Stellungnahmen zur Beteiligung gem. §§ 3 Abs. 1 und 4 Abs. 1 BauGB in der Zeit vom 24.10.2024 bis einschließlich 28.11.2024

Stellungnahmen zur Beteiligung gem. §§ 3 Abs. 2 und 4 Abs. 2 BauGB in der Zeit vom 16.10.2025 bis einschließlich 18.11.2025

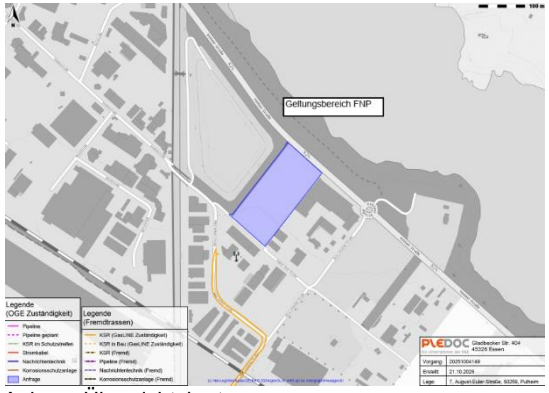
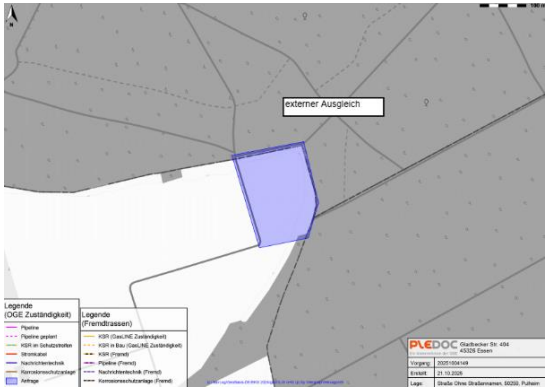
Insbesondere unter Berücksichtigung unserer geforderten Korrektur der Verkehrsuntersuchung des Bebauungsplanes Nr. 99, der mit massiven verkehrlichen Auswirkungen auf die Anschlussstelle K-Bocklemünd der BAB 1 verbunden ist, ist ein verkehrstechnischer Leistungsfähigkeitsnachweis nach HBS der Anschlussknoten der Anschlussstelle K-Bocklemünd unter Berücksichtigung der vorhabenbedingten Zusatzverkehre des Bebauugsplans Nr. 99 erforderlich. Auf Grund der Knotenpunktgeometrie ist eine Mikrosimulation ebenfalls erforderlich. Ohne diese Nachweise ist eine Gefährdung der Sicherheit und Leichtigkeit des Verkehrs nicht ausschließbar. Sollten durch den erzeugten Verkehr der zukünftigen Gebietsnutzungen Leistungsfähigkeitsdefizite im Bereich der o.g. Anschlussstellen ausgelöst werden, gehen sämtliche Kosten für erforderliche Straßenumbau- und Verkehrssteuerungsmaßnahmen zu Lasten des Vorhabenträgers bzw. der Stadt Pulheim.  Anlage: Übersichtskarte	Die im Rahmen der Stellungnahme aufgegriffenen Fragen zur Leistungsfähigkeit der Anschlussstelle werden im weiteren Verfahren – insbesondere im Bebauungsplan Nr. 163 sowie im Zuge der Abstimmungen mit der Autobahn GmbH und den weiteren Straßenbaulastträgern – erneut aufgegriffen und vertiefend behandelt. Etwaige Erfordernisse für Anpassungen im Verkehrsnetz werden dort fachgutachterlich geprüft. Ein Abstimmungstermin zur Thematik wird zu gegebenen Zeit in der Thematik mit der Autobahn GmbH und anderen Straßenbaulastträgern vereinbart.

Auf den 2 Fahrstreifen "geradeaus" FR Ost der B59 sind die Rückstaulängen in den beiden Prognose-Planfällen unter Berücksichtigung des "optimierten" Signalprogramms der LSA nachzuweisen. Wenn der Verkehr des signalisierten Linksabbiegers der Autobahnabfahrt (hier als roter Pfeil dargestellt, in der VU KP8 Zufahrt 4, Frstr.Nr. 1 und 2) nicht abfließen kann, weil unzureichende Aufstellflächen auf der B59 vorhanden sind (rotes Rechteck), stauen sich beide Anschlussknoten (K8 u. K9) der AS K-Bocklemünd zu. Der abfahrende Verkehr des Linksabbiegers (K8) kann nicht abfließen und es entsteht Rückstau bis auf die Autobahn A1. In Folge kann auch der Geradeausverkehr der B59 FR West (hier als schwarze Pfeil dargestellt) nicht abfließen. Das führt wiederum dazu, dass der signalisierte Linksabbieger der Autobahnausfahrt des KP 9 (hier als blaue Linie dargestellt) nicht ausfahren kann. Die Verkehrsuntersuchung muss in den Prognose-Planfällen die verkehrstechnische Leistungsfähigkeit einschl. Rückstaulängen nachweisen, auch unter Berücksichtigung der gegenseitigen Beeinflussung der Anschlussknoten 8 und 9. Ansonsten kann eine Gefährdun der Sicherheit und Leichtigkeit des Verkehrs der Autobahn 1 nicht ausgeschlossen werden. Anlage: Textkasten der Übersichtskarte
